改善箇所説明図

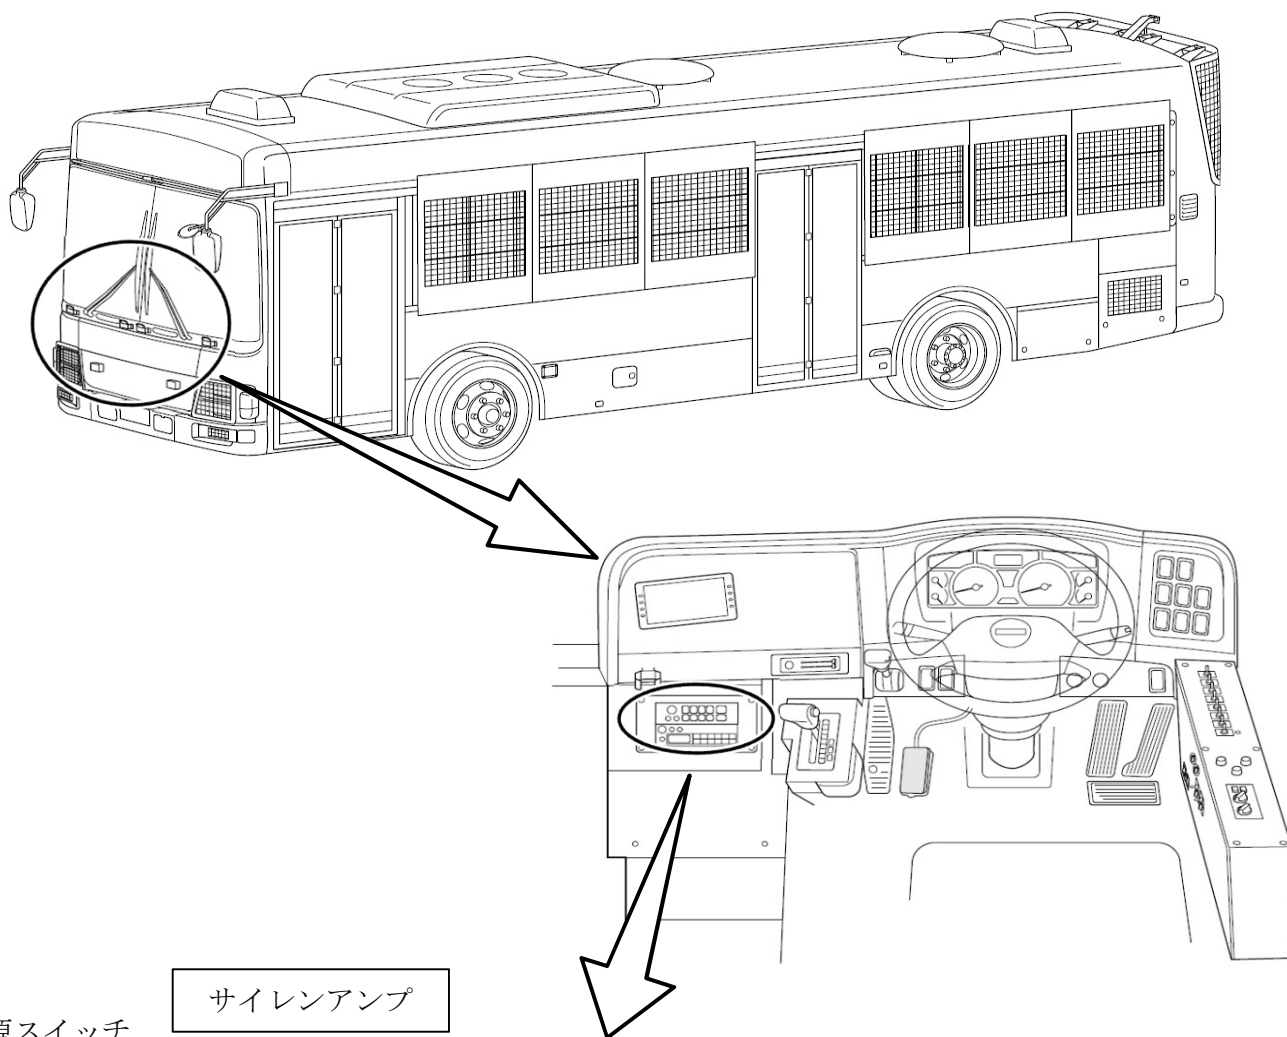
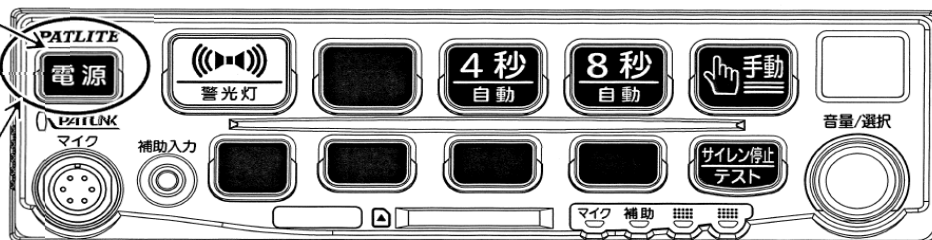
基準不適合発生箇所

緊急自動車のサイレンアンプの電源スイッチの構造が不適切なため、電源スイッチ操作時に、当該スイッチが押し込まれた状態から戻らないものがある。そのため、サイレンアンプが作動せず、警光灯の点灯及びサイレンの吹鳴ができなくなるおそれがある。

全車両、サイレンアンプを対策品に交換する。

識別：運転者席左側ドア開口部のシリアルナンバープレート付近に、緑色シールを貼付する。
